改善箇所説明図

スペア・タイヤ・カバー 裏面

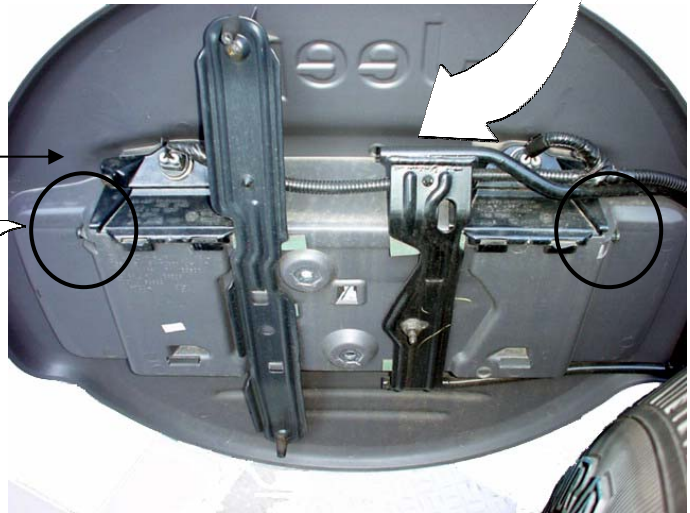
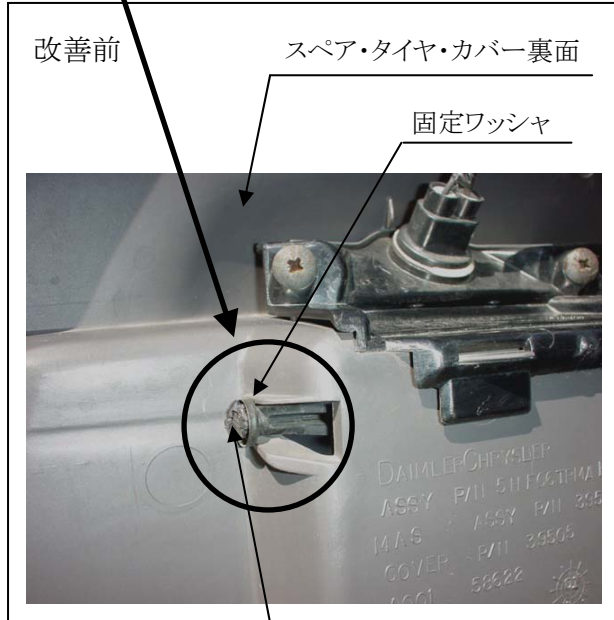
不具合発生箇所

熱成型部

車体において、番号標板を取り付けているブラケットのシャフト端部の左右固定用ワッシャの取付方法が不適切なため、当該ブラケットの開閉操作及び走行時の車両振動等により当該ワッシャが外れることがあり、最悪の場合、当該ブラケットが脱落して他の交通の安全を妨げるおそれがある。

注： は交換部品を示す。

全車両、当該ブラケットの左右シャフトの固定ワッシャを対策品と交換する。
